สัญญาจ้างก่อสร้าง
(ฉบับแก้ไขเพิ่มเติม ครั้งที่ ๑)

สัญญาเลขที่ ๒๓/๒๕๖๘

ตามที่ผู้ว่าจ้างตกลงจ้างและผู้รับจ้างตกลงรับจ้าง โครงการก่อสร้างถนนลาดยาง บริเวณถนน สบ.ถ.๖๗-๐๑๒ เส้นหลักบ้าน โปรงหัวถนน-สะพานบ้านสามหลัง หมู่ที่ ๑ ต.บ้านโปรง อ.หนองโดน จ.สระบุรี พร้อมติดตั้งไฟฟ้าแสงสว่างโซลาร์เซลล์ เป็นเงินทั้งสิ้น ๑๔,๕๕๕,๐๐๐.๐๐ บาท (สิบสี่ล้านห้าแสนห้าหมื่นห้าพันบาทถ้วน) ตามสัญญาจ้างก่อสร้าง เลขที่ ๒๓/๒๕๖๘ ลงวันที่ ๖ พฤศจิกายน ๒๕๖๗ แล้วนั้น บัดนี้ คู่สัญญาได้ตกลงแก้ไขสัญญาจ้างก่อสร้าง (ฉบับแก้ไขเพิ่มเติม ครั้งที่ ๑) ดังกล่าว ตามรายละเอียดดังนี้

เรื่อง ขออนุมัติแก้ไขสัญญา โครงการก่อสร้างถนนลาดยาง บริเวณถนน สป.ถ.๖๗-๐๑๒
เส้นหลักบ้านโปร่งหัวถนน-สะพานบ้านสามหลัง

รูปตัด การดำเนินงาน โครงสร้างทางเดิม
มาตราส่วน 1:50

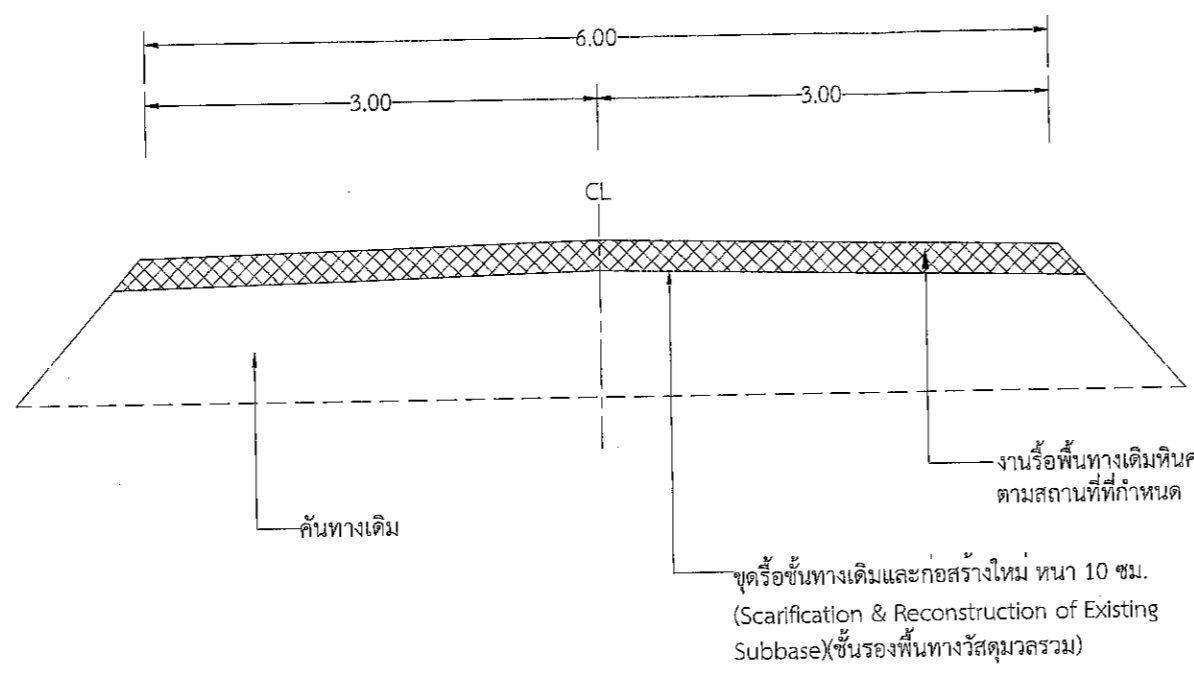
๑. เปลี่ยนแปลงการปรับปรุงชั้นโครงสร้างทางเดิมเป็นรื้อขนทึงชั้นพื้นทางหินคลุก
ผสมซีเมนต์เดิมออกจากโครงสร้างทาง ขุดรื้อและบดอัดชั้นรองพื้นทางเดิม (Scarification & Reconstruction
of Existing Subbase) และลงวัสดุพื้นทางหินคลุกใหม่หนา ๐.๒๐ ม. ตามลำดับ

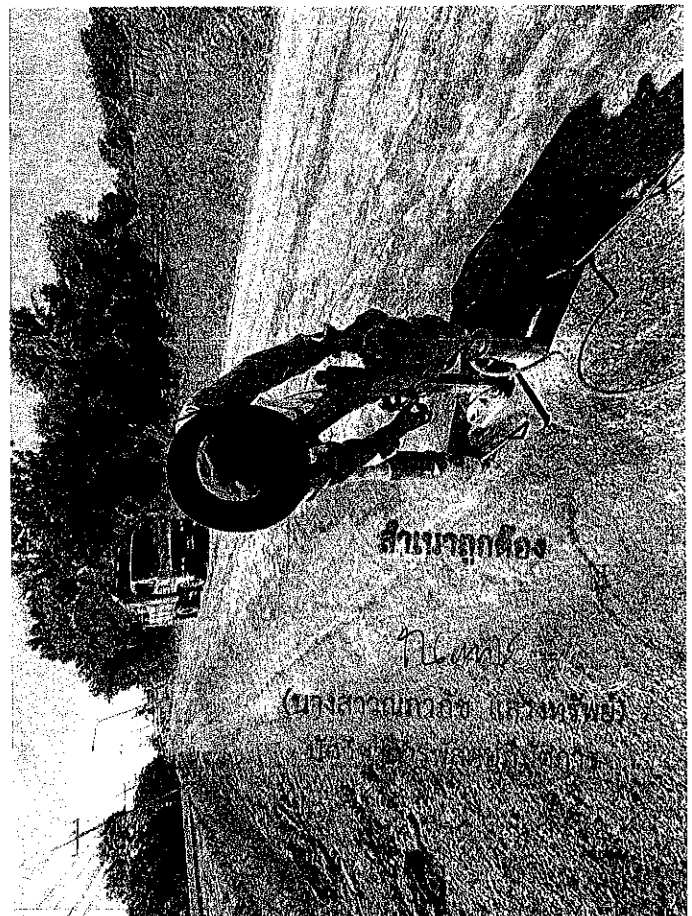
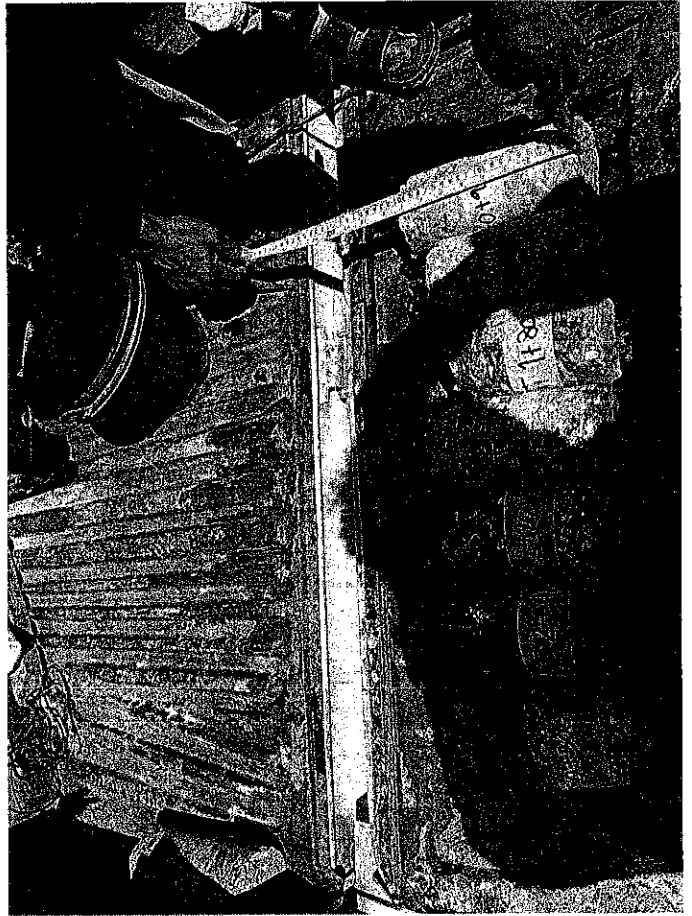
๑. หลังจากเรือผิวจราจรลาดยางแอสฟัลต์คอนกรีตเต็มตลอดโครงการฯแล้ว พบว่าชั้นพื้นทางใต้ผิวจราจรเป็นวัสดุพื้นทางหินคลุกผสมซีเมนต์ ทำให้ไม่สามารถขูดรี้อแล้วนำกลับมาใช้ใหม่ตามแบบได้ รูปภาพตามเอกสารแนบหมายเลข ๑

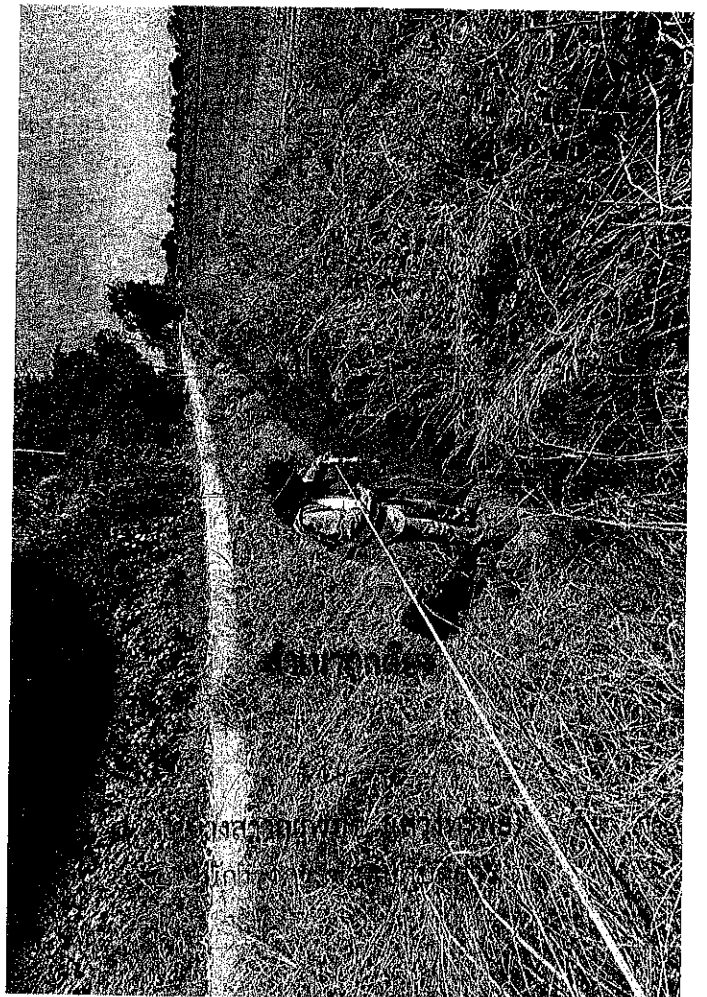
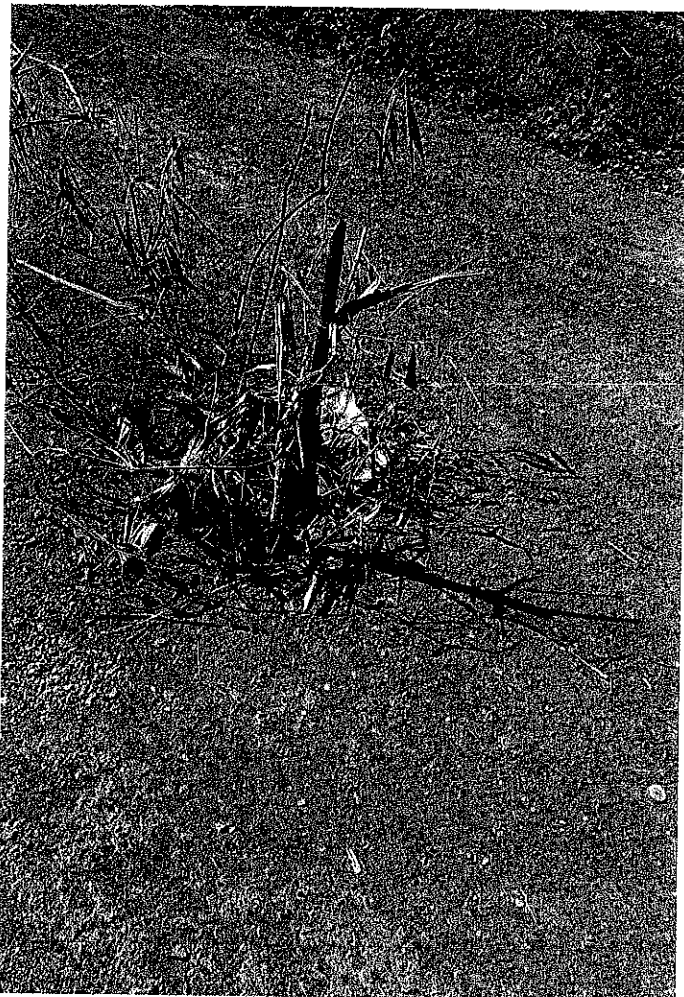
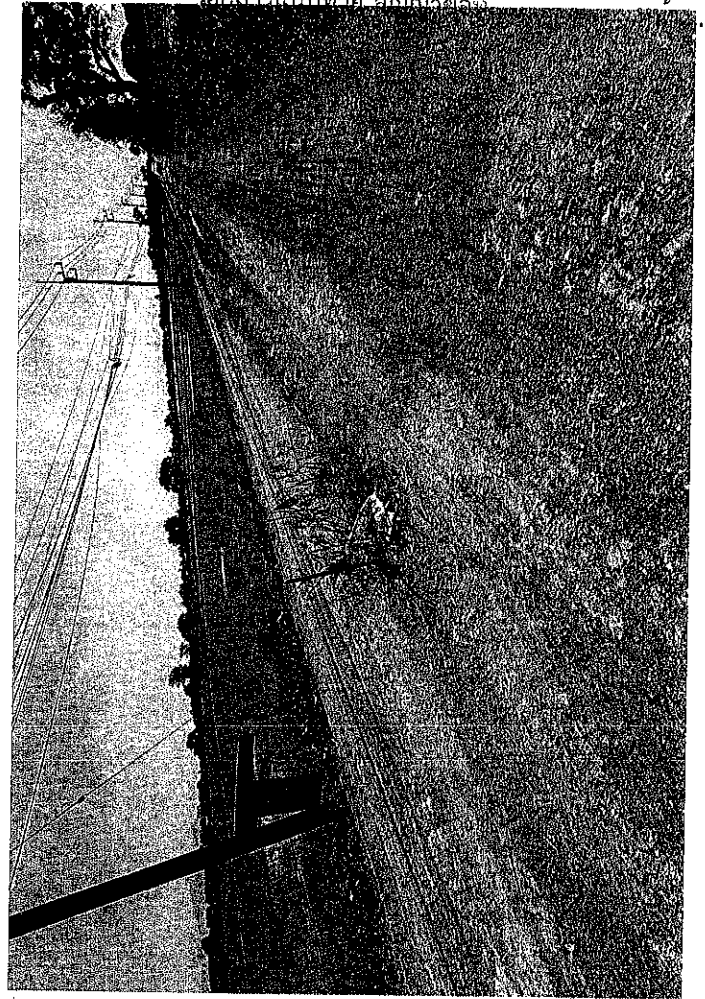
๒. พบแนวท่อลอดคอนกรีตแตกหักเสียหายบริเวณกึ่งกลางถนน ส่งผลให้ชั้นโครงสร้างทางทรุดตัวเป็นหลุม บริเวณช่วง STA.๑+๔๖๖ รูปภาพตามเอกสารแนบหมายเลข ๒
